监理工程师通知单

工程名称：郑州日产汽车有限公司常州分公司分布式光伏发电项目

编号：ZHJL-TZD-05

主题：现场施工质量问题

1、標条表面氧化

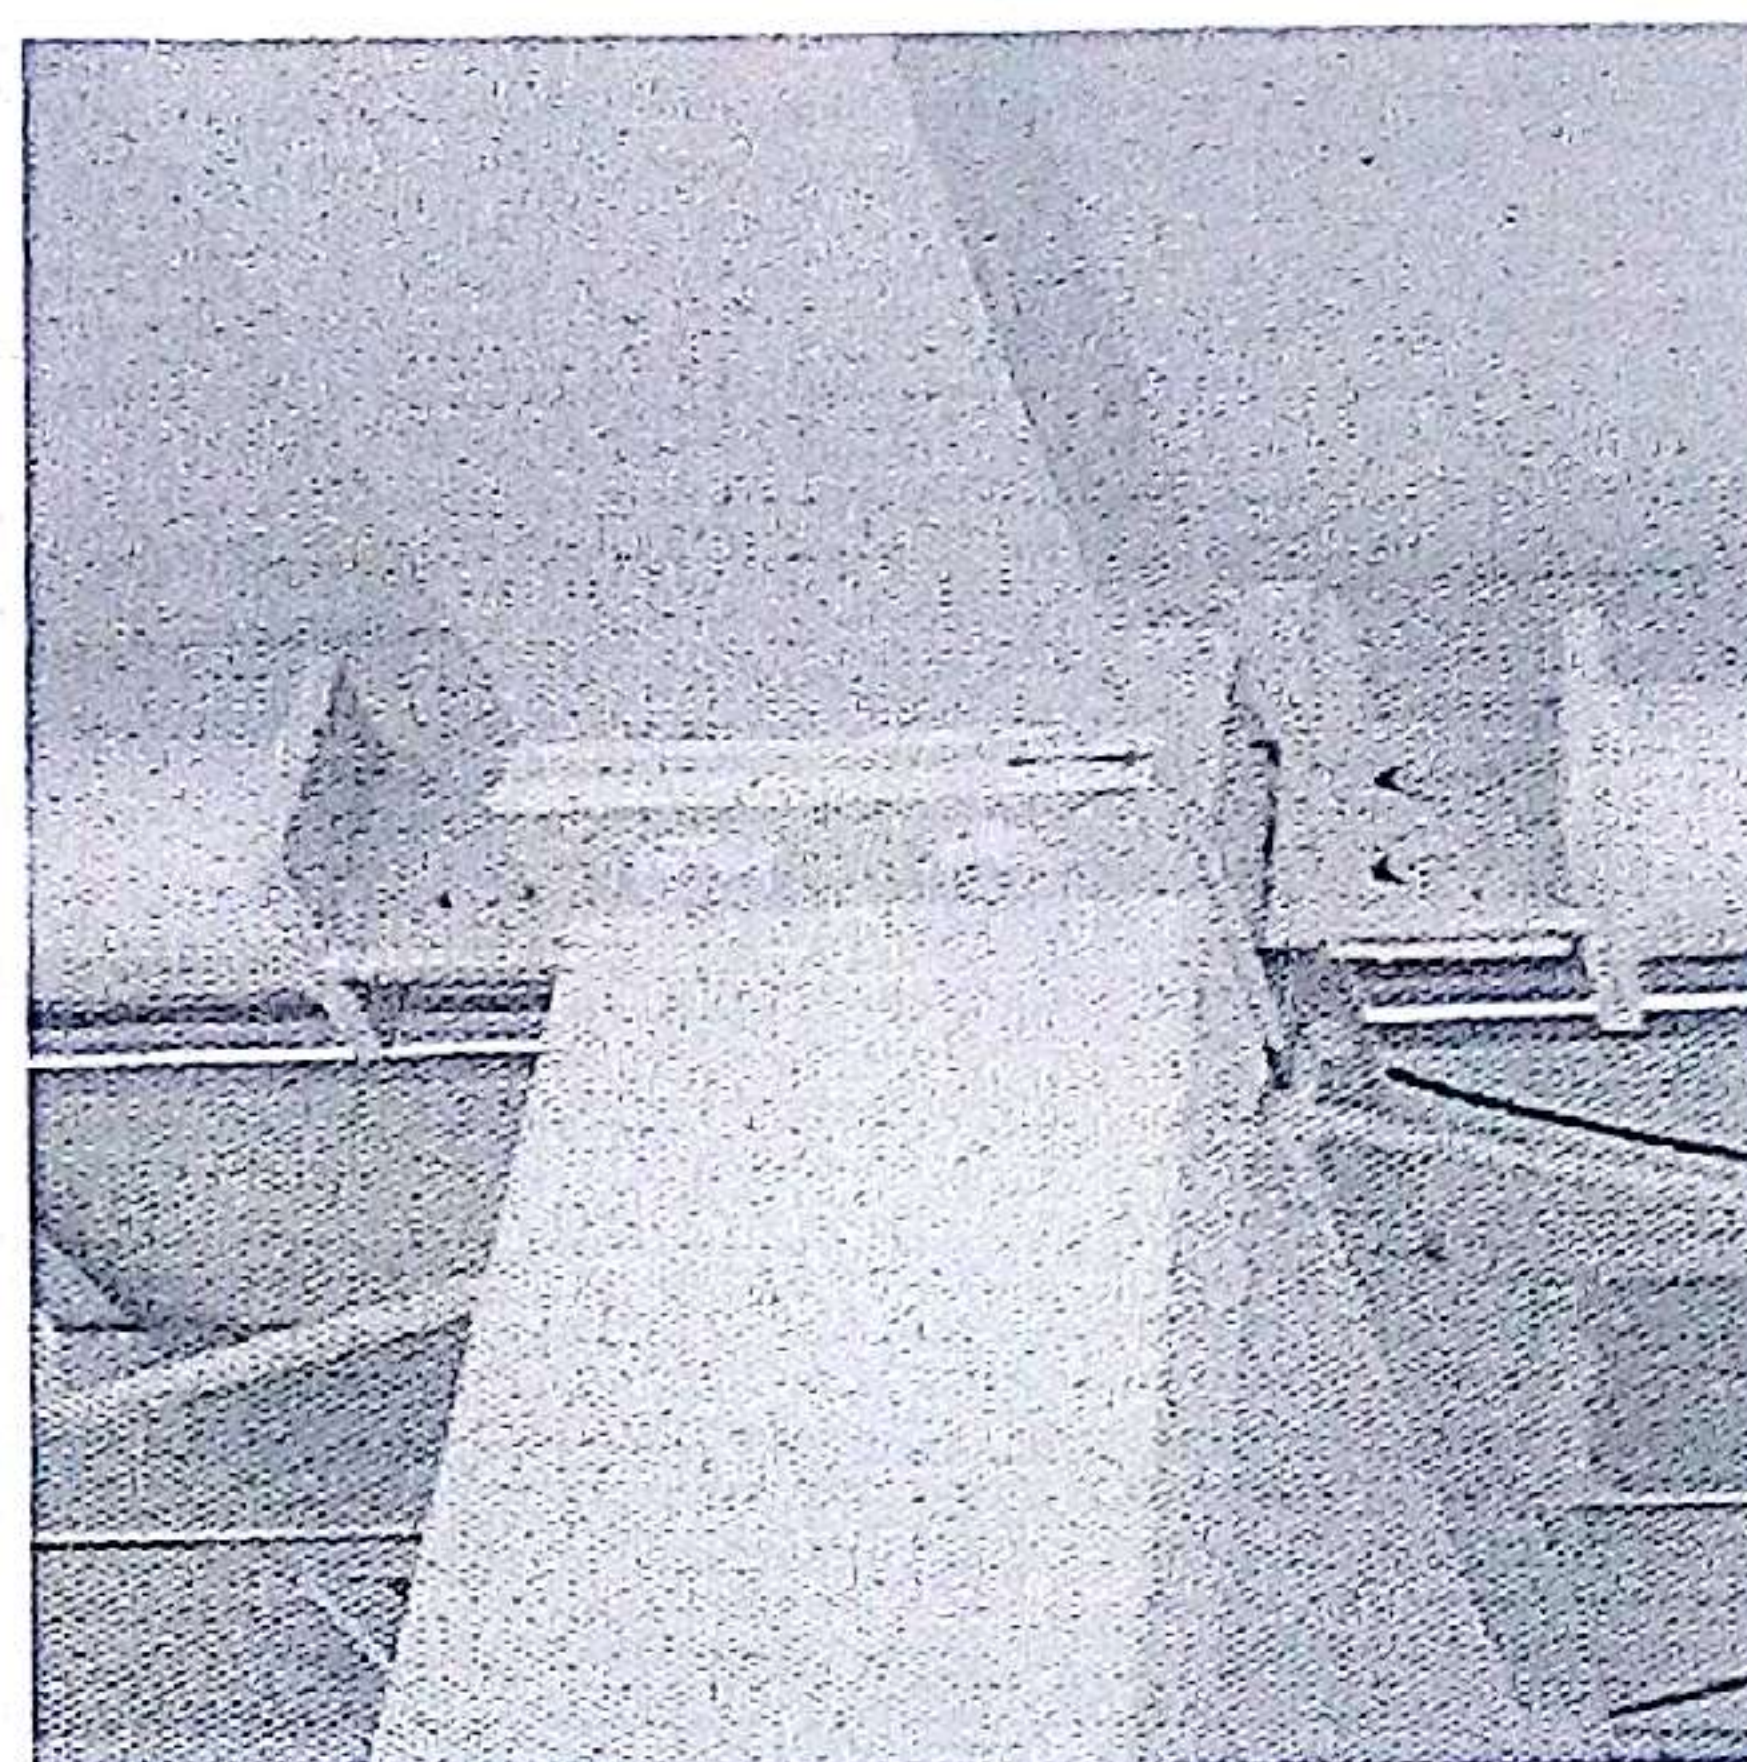
- 1、现场部分檩条表面存在大量的破损、锈斑、污渍，以及部分檩条镀锌层受损或经腐蚀，导致露出底色，严重影响其使用寿命和表面观感质量。
- 2、梁柱节点处存在锈斑，严重影响其使用寿命和表面观感质量。
- 3、部分桥架存在盖板不严密，垂直方向扭曲，严重影响其使用寿命和观感质量。
- 4、停车场部分光伏板需及时清洗。
- 5、箱变基础电缆沟砌砖部分有裂缝，严重影响其承载能力。
- 6、部分原材料和工序资料尚未申报，请尽快报验提交项目监理机构审核。(本条无需回复)
